MODEL / MODELVARIANT:
Freelander

Bulletin nr.: 0028
CDS. ref.: L8607bu
Uitgave: 1
Datum: 08-11-2000

MOTOR SLAAT OVER OF MOEILIK / LANGDURIG STARTEN – BRANDSTOFFILTER

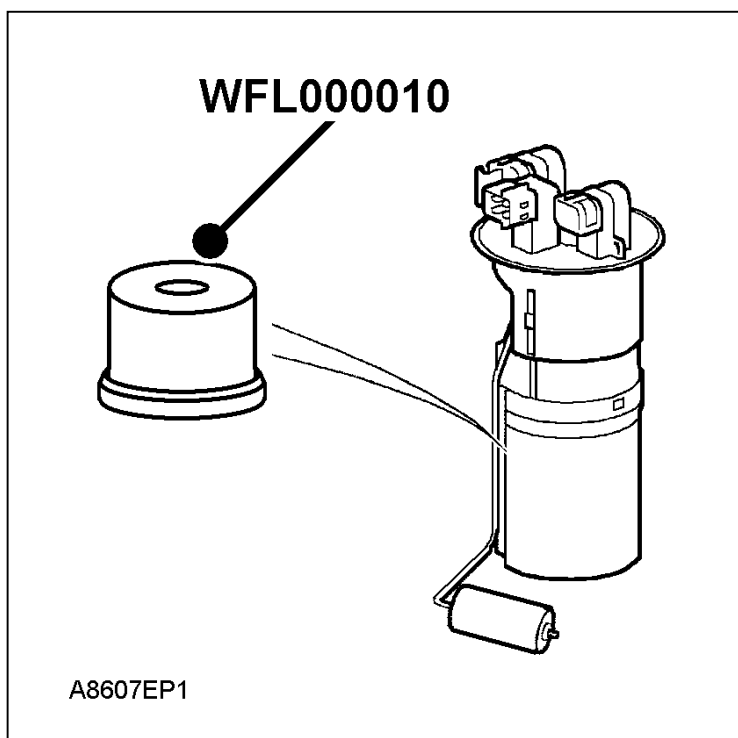
De brandstofpomp in de tank is voorzien van een brandstoffilter. Bij voertuigen vóór het hierboven genoemde VIN kan de inwendige pakking van het filter scheuren, zodat de brandstofdruk vermindert.

8. Verwijder de brandstofpomp en vervang het bestaande filter door de nieuwe filterset WFL000010.

- Raadpleeg reparatienummer 19.25.02 in het Werkplaatshandboek (uitgave 5) voor de juiste vervangingsprocedure.
- Als u de brandstofpomp weer in de brandstoftank monteert, moet u de nieuwe pakking ESR3806 gebruiken.
